<p align="center">RAPPORT D'ENQUETE PUBLIQUE</p>	<p>Décision de Monsieur le Président du Tribunal Administratif de LILLE N°E23000145/59 en date du 29/11/2023.</p> <p>Arrêté de Monsieur le Président de la Communauté d'Agglomération du Boulonnais N°2024 005 AG en date du 16 janvier 2024.</p>
<p align="center">OBJET DE L'ENQUETE</p>	<p>Modification N° 4 du PLUI de la Communauté d'agglomération du Boulonnais (19 communes concernées).</p>
<p align="center">COMMISSAIRE ENQUETEUR</p>	<p>Claude MONTRAINISIN</p>

Elle se déroule dans le cadre du projet de modification N° 4 du PLUI de la communauté d'agglomération du Boulonnais. (C.A.B).

12/Création d'un E.R stationnement rue de Questinghen

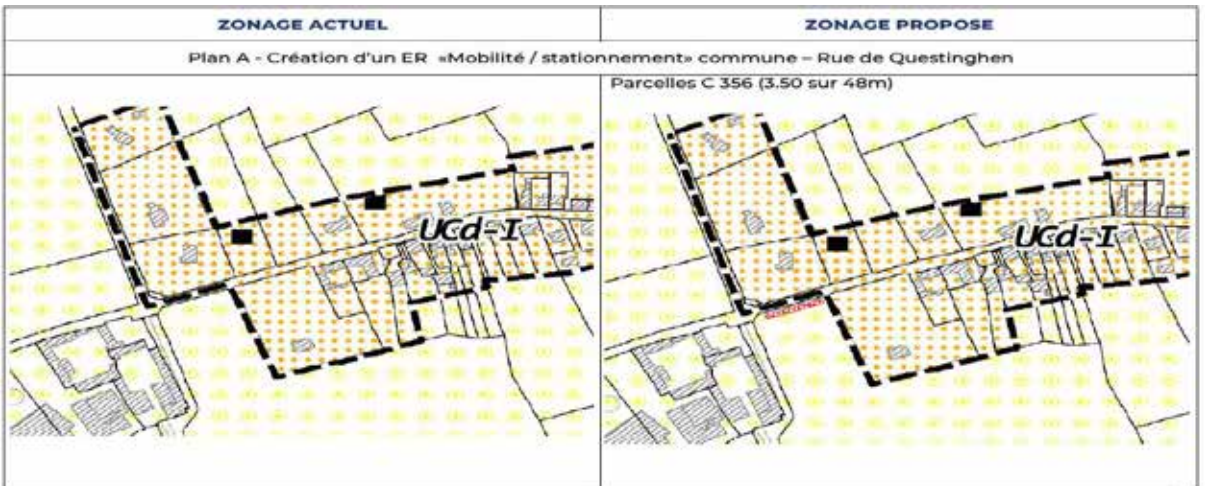
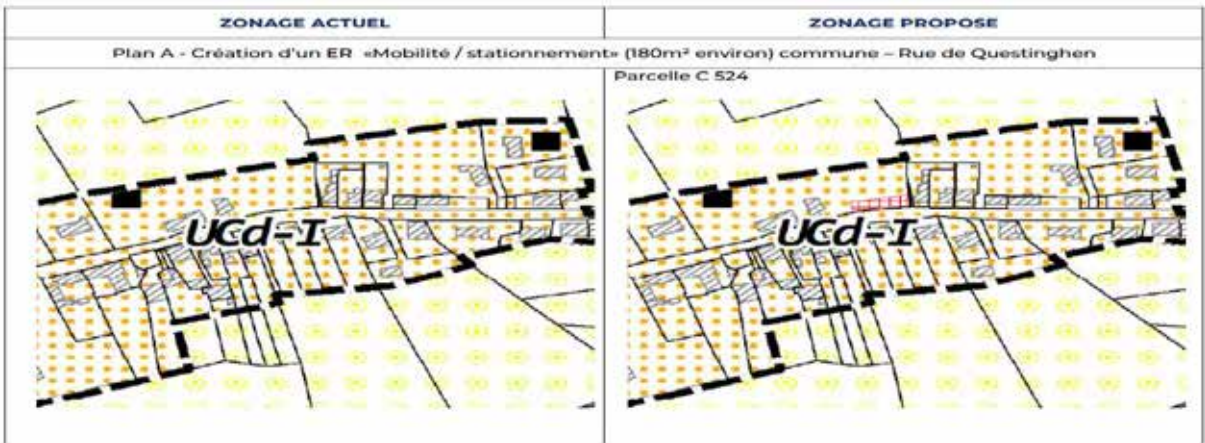
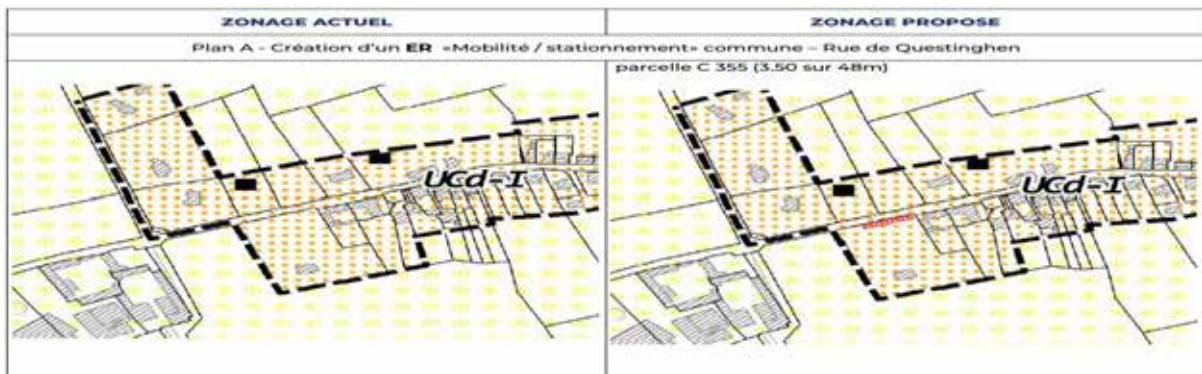
L'E.R créé à vocation de stationnement, rue de Questinghen sur la parcelle C356, est localisé en zone Ab, correspondant aux espaces agricoles bocagers à préserver.

ZONAGE ACTUEL	ZONAGE PROPOSE
ERREUR MATERIELLE : Plan A –Forêt d'Ecault, reste étiquette Nc au lieu de Nf / erreur matérielle à corriger

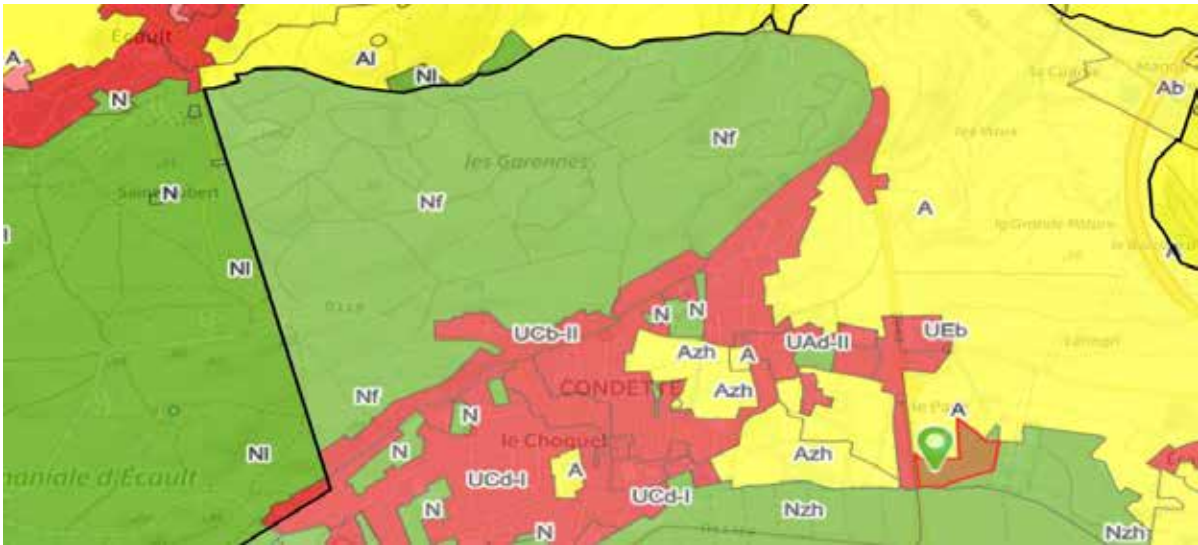
Sur le site Géoportail de l'urbanisme : le lieu indiqué ne correspond pas à la forêt d'Ecault mais à « Les Garennes » situé en Zone Nf...contrairement au Plan A qui le situe en zone Nc

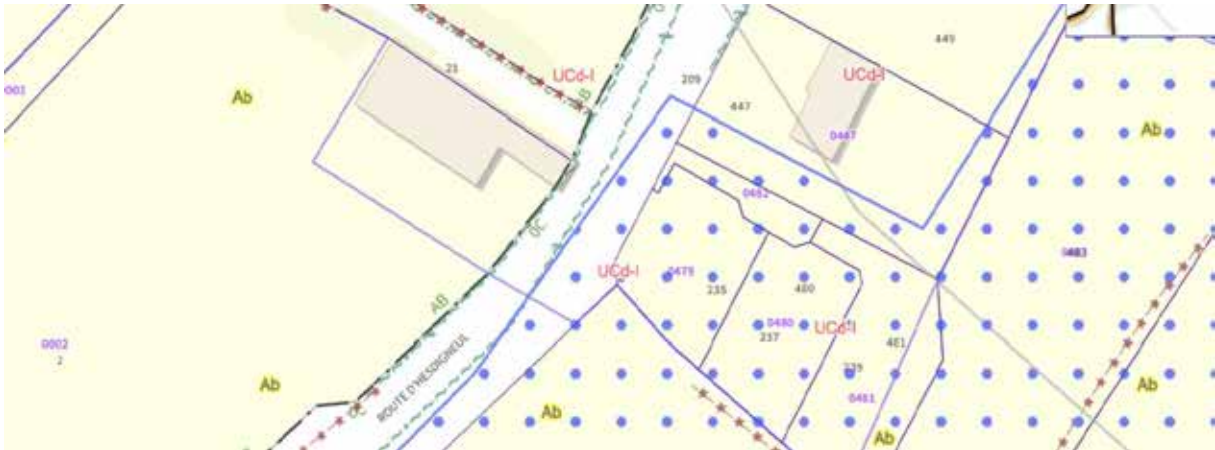
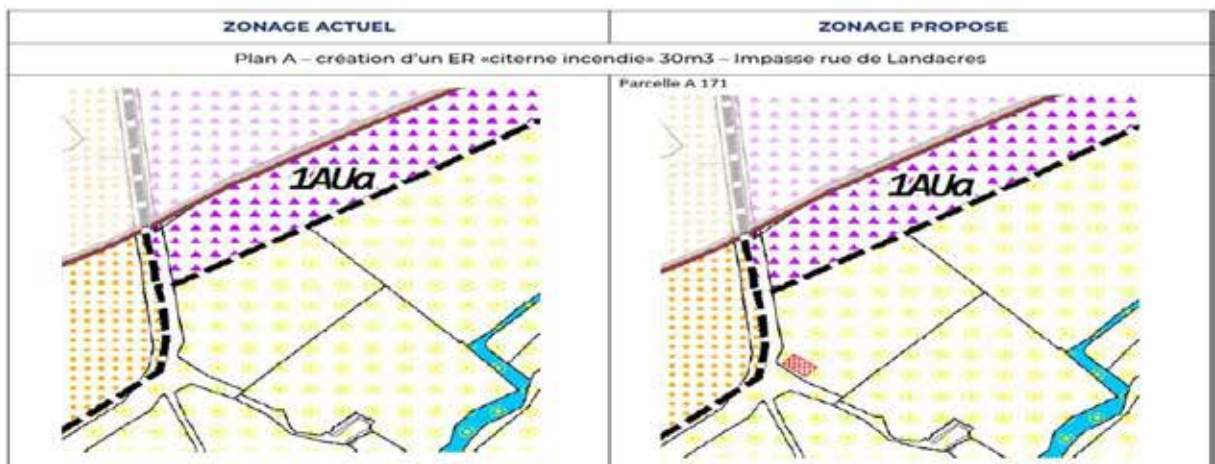
Le cliché photographique indique la parcelle O 483 et non la parcelle Ab2 qui correspond bien au croquis de zonage ci-dessus.

6/Suppression ER 9-01 » voie d'accès » le Mont Blanc

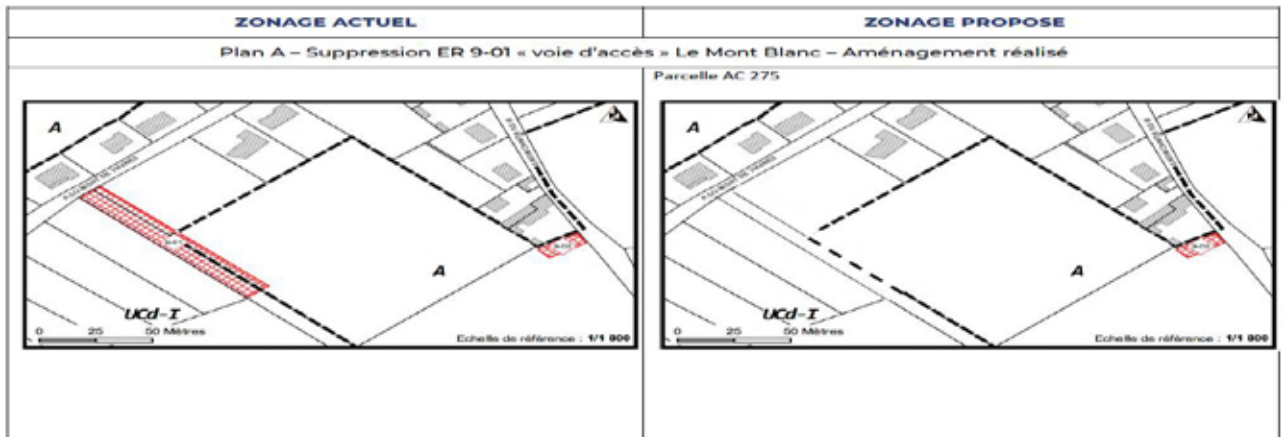
Le **Blanc mont** (et non le mont blanc) chemin réalisé en vue d'une constructibilité du secteur du Mont de Thunes.
